図8 断層最近距離20km以内の観測記録及(断層)モデルによる応答スペクトル及び評価量

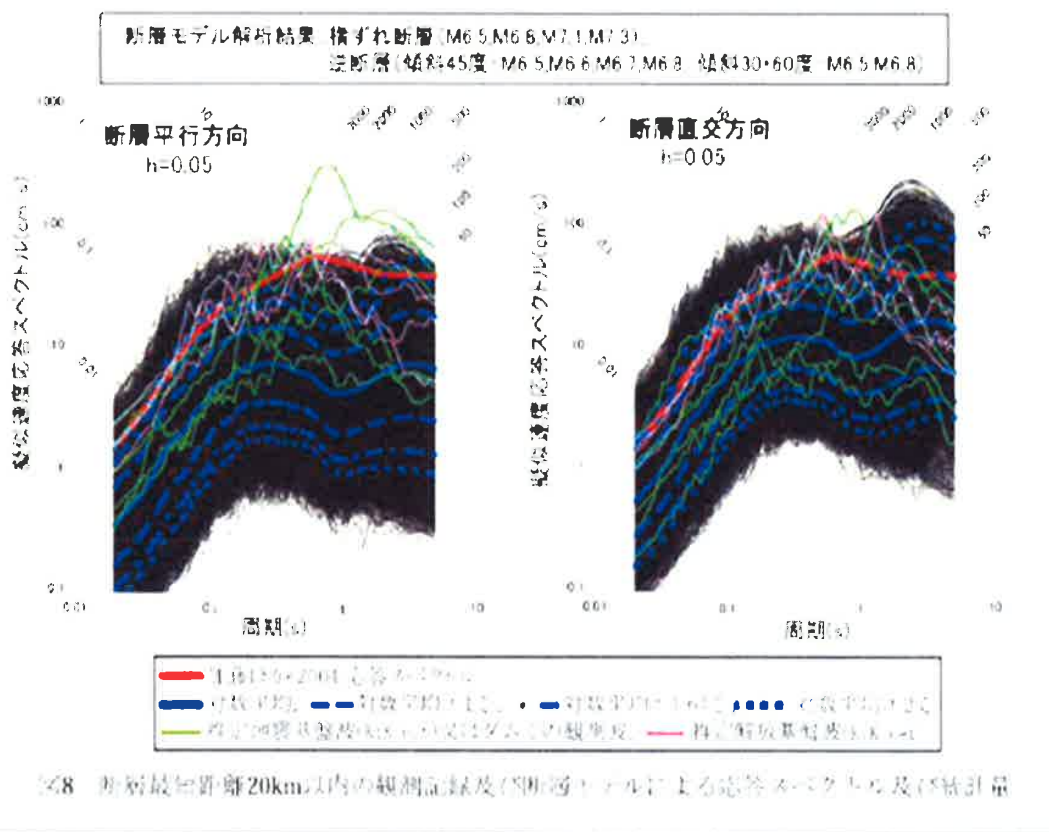
上図において、赤色実線で示されるのが「加藤，他」の応答スペクトルであり、黒色実線で集合している領域が、JNESの断層モデルによる方法で算出した応答スペクトルである。

算出された結果のうち、最大の地震動は、「加藤，他」の応答スペクトルを、大きく上回り、特に断層直交方向では、周期0.02秒において、加速度応答スペクトルが2000ガル近くに達しており、周期0.1秒付近では5000ガル近くに達している。上図におけ

る縦軸は対数表示であるため、図の上でわずかに上回るだけでも、実際には大きな超過であることにご留意いただきたい。特に、原発にとって致命的な短周期レベル（0.1秒から0.3秒程度の周期）の地震動が極めて大きくなっている。

JNESの検討では、多数の小さな地震と合わせることによって、横ずれMj7.3の地震の希薄化が行われている。

まず、指摘しておかなければならないことは、この図が、Mj7.3の

横ずれ断層による地震の他に、Mj6.5, 6.8, 7.1の横ずれ断層による地震や、Mj6.5, 6.6, 6.7, 6.8で、傾斜角も 30° , 45° , 60° の逆断層による地震も合わせた図であるということである。

そこで「(対数)平均」と言っているものも、これらの全部の断層モデルを合わせた平均ということになる。このことは、少なくともJNESが最も大きい地震と考えているMj7.3の地震での結果を薄めてしまうことを意味する。

しかし、問題は、JNESの結果を示している図に記載された1本1本の線が、実は、全てある評価地点の地震動を示しているものだということである。もし、「加藤、他」のスペクトルをはみ出した評価地点のものは、考慮の対象に入れずに排除するならば、要するに一群の評価地点はなかったこととするということにはほかならない。しかし、もともと、敷地の直近、直下のどこに断層があるかわからないから、このような作業をしたはずではなかったのか。Mj7.3の地震を引き起こす横ずれ断層が、直近、直下を走行している可能性を考えず、離れた地点を走行しているものだけを考慮するのであれば、何のための作業であったかわからなくなってしまふ。

図 2.2-3(2) HKD020 におけるハイブリッド波形（赤）と観測波形（黒）による疑似速度応答スペクトルの比較（青：加藤スペクトル）

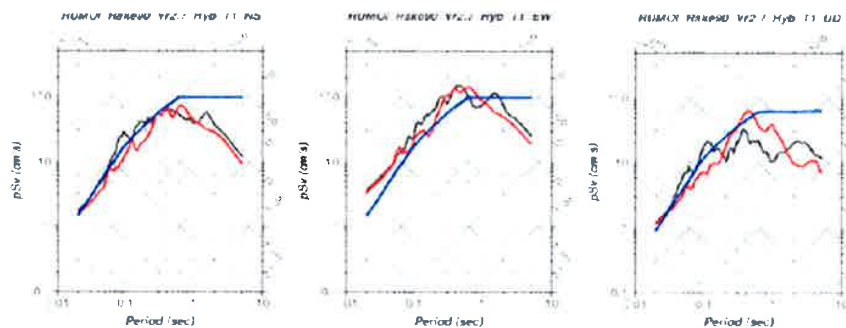
(中央は南北方向の応答スペクトルである。その左端が、加藤スペクトル【青線】では約500ガルだが、HKD020におけるハイブリッド波形【赤線】では、1000ガルに達していることが判る。)

- (2) 留萌支庁南部の地震は、これまで確認されていなかった断層によって、加藤のスペクトルを大幅に超える地震動が観測されたこと自体も重大であるが、さらに問題なのは、わずか Mw5.7 の地震で、NFRD 効果によって、短周期レベルで加藤のスペクトルの2倍に及ぶ地震動を実際に観測したことである。
